Rapport de l'Inspection des installations classées

Visite d'inspection du 25/08/2026

CHANE TERMINAL BAYONNE

Références : DREAL/2026
Code AIOT : 0005205445

Figure 6 : implantation des installations de traitement des odeurs de bitume – Vue 3D de l'installation de traitement

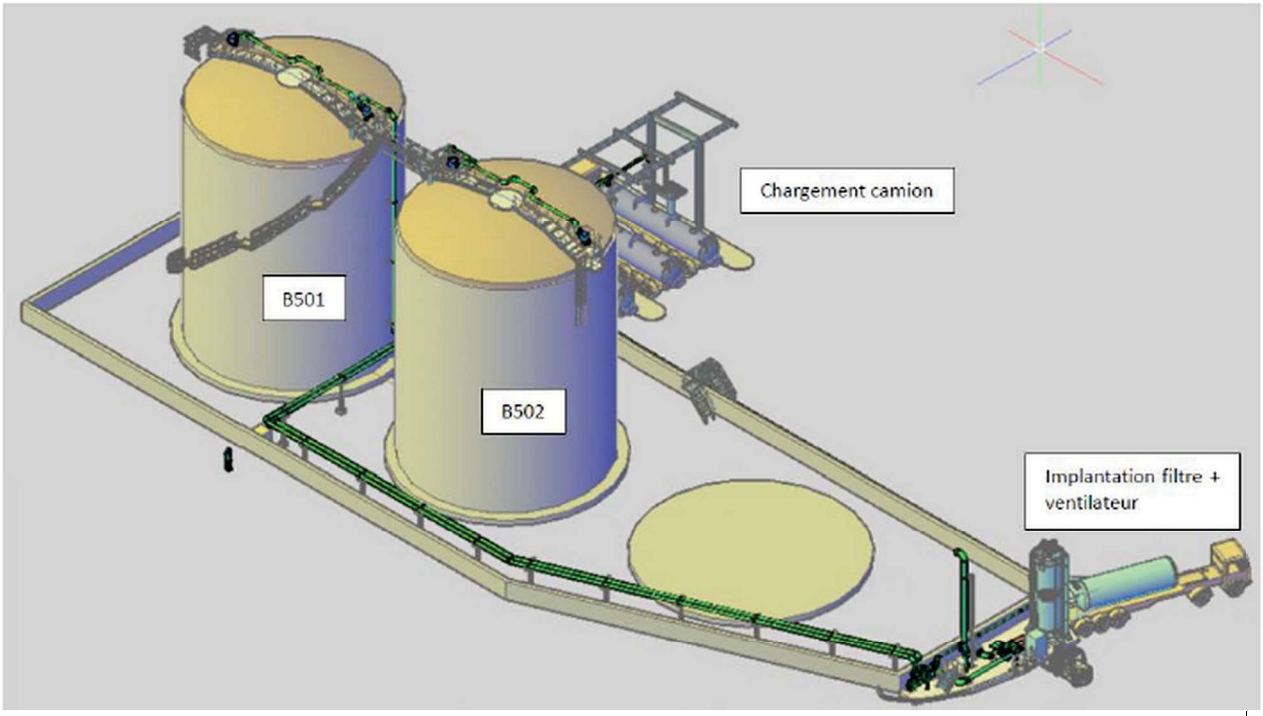
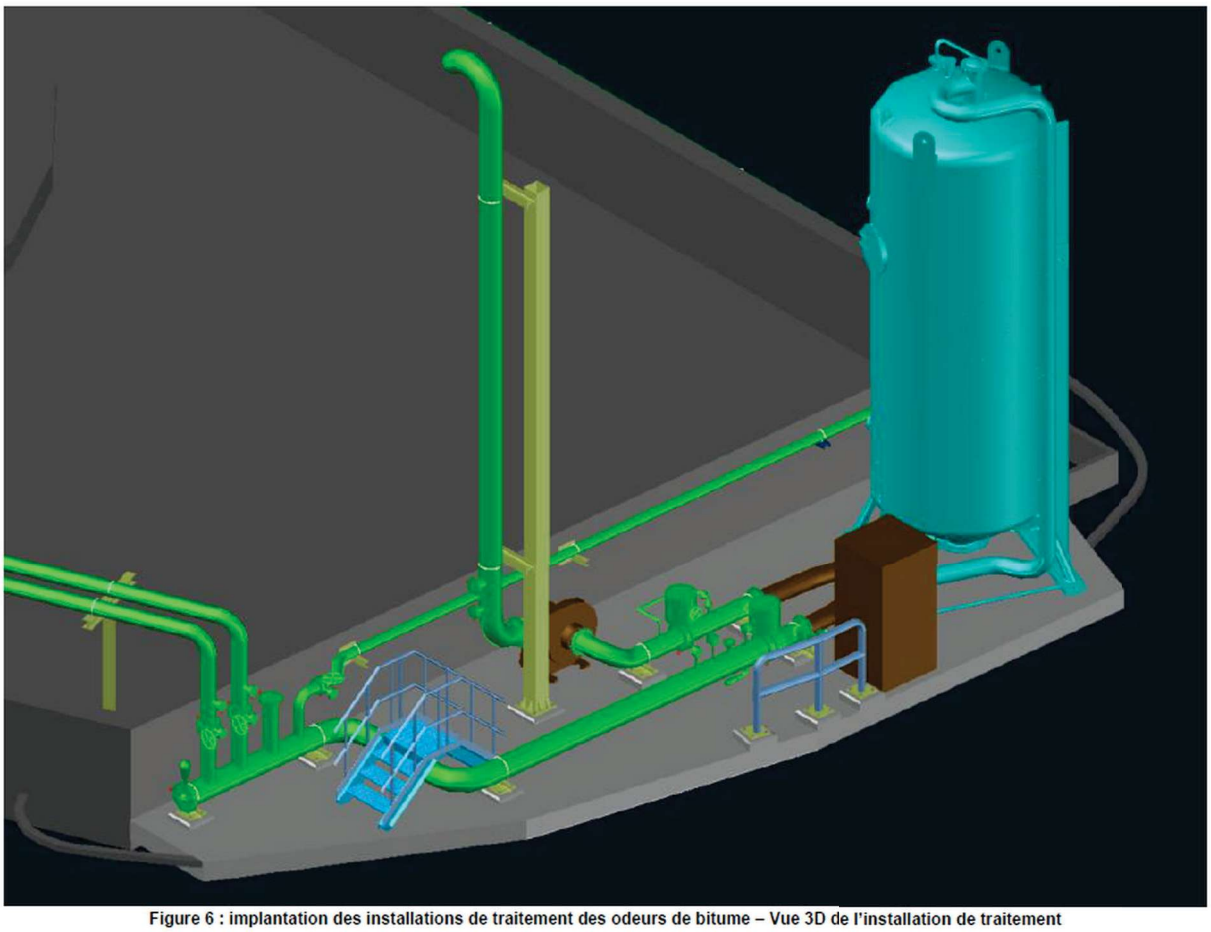
Le projet n'entraîne pas de modification du classement de l'établissement. Aucune rubrique ICPE supplémentaire n'est visée.

Les éventuels effets sur l'environnement, liés au projet, ont été analysés. Aucun impact supplémentaire n'a été retenu, compte tenu des aménagements et des mesures prévues.

Les potentiels de dangers et les risques liés au projet ont été analysés. Aucun événement redouté, ni aucun phénomène dangereux n'a été retenu pour ce projet.

Le projet de modification apporté sur le site de Tarnos, concernant le traitement des odeurs de bitume, n'apparaît pas constituer une modification substantielle des conditions d'exploitation nécessitant une nouvelle autorisation.

Afin d'assurer des prescriptions techniques adaptées aux installations et techniquement réalisables, il est proposé de compléter l'article 16.1 de l'arrêté d'autorisation du 09 juillet 2002 en reprenant les prescriptions imposées en 2013 sur un dépôt de bitume exploité par Chane Terminal Nantes :

> « *L'exploitant effectue un contrôle des paramètres (styrène, xylène, éthylbenzène, toluène, phénol, benzène et naphtalène) une fois par an au rejet de l'installation de traitement des odeurs. Il établi une synthèse des résultats des mesures sur une période de trois ans. La périodicité de contrôle pourra être adaptée, sur proposition argumentée de l'exploitant, en fonction des résultats des contrôles annuels.* »

Il est proposé de compléter l'article 16.1 de l'arrêté préfectoral du 09 juillet 2002. Un projet d'arrêté préfectoral est joint au présent rapport. Il est demandé à l'exploitant de formuler un avis sur ce projet.
